改善箇所説明図

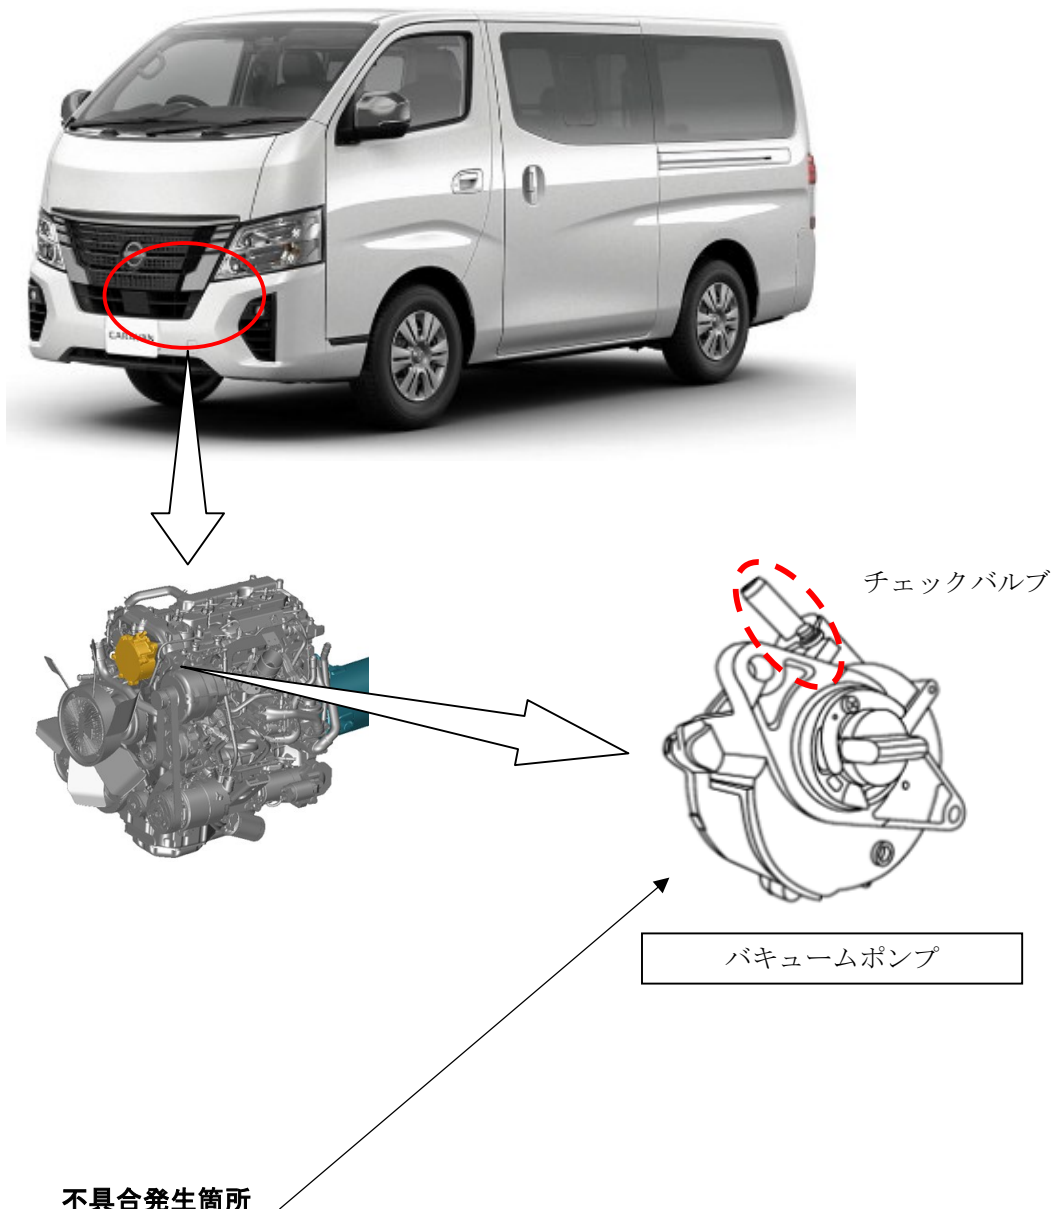
不具合発生箇所

バキュームポンプのチェックバルブにおいて、構成部品の材質が不適切なため、熱劣化等により破損することがある。そのため、破損した部品が負圧経路を閉塞すると、バキュームポンプからブレーキ倍力装置への負圧供給が行われず、通常より大きなブレーキ踏力が必要となり、想定よりも制動停止距離が長くなるおそれがある。

改善の内容

全車両、バキュームポンプを対策品と交換する。
